Informe Consolidado de Solicitud de Aclaraciones, Rectificaciones y/o Ampliaciones al Estudio de Impacto Ambiental del Proyecto "Parque Fotovoltaico Don Carlos"

Nombre del Titular : OPDE CHILE SpA
Nombre del Representante Legal : Carlos Rodolfo Ortiz Gajardo
Dirección : Benjamin 2935 Ofic 901, Las Condes

El presente Informe Consolidado de Solicitud de Aclaraciones, Rectificaciones o Ampliaciones al Estudio de Impacto Ambiental del proyecto "Parque Fotovoltaico Don Carlos", contiene las observaciones generadas en virtud de la revisión de la Adenda.

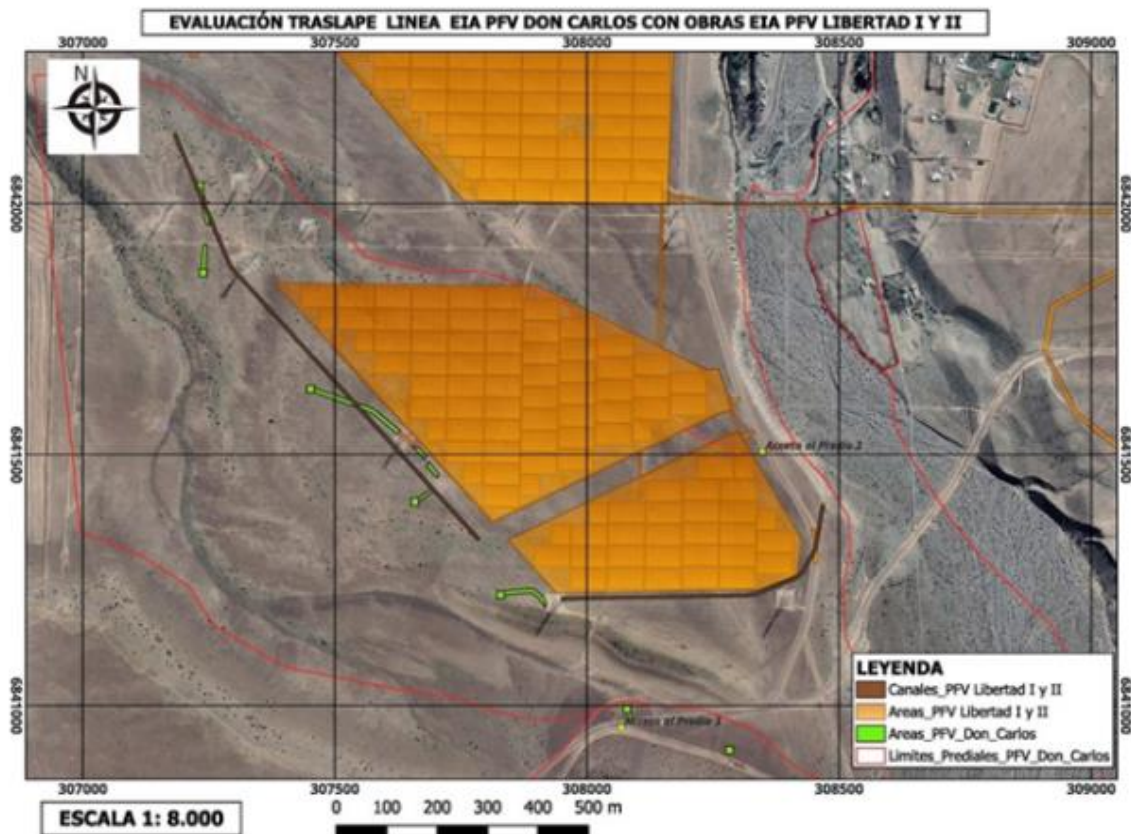
1.3.2 En relación con las obras de construcción de las torres de transmisión eléctrica señaladas en el punto 1.6.1.7 del Capítulo 1 del EIA, se solicita al Proponente informar la distancia en metros de dichas obras con respecto del río Huasco. Así mismo, se solicita al Proponente informar las medidas que adoptará para garantizar que producto de estas obras y sus respectivas actividades no se afectará la calidad del agua del río Huasco, en caso contrario, deberá presentarlas.
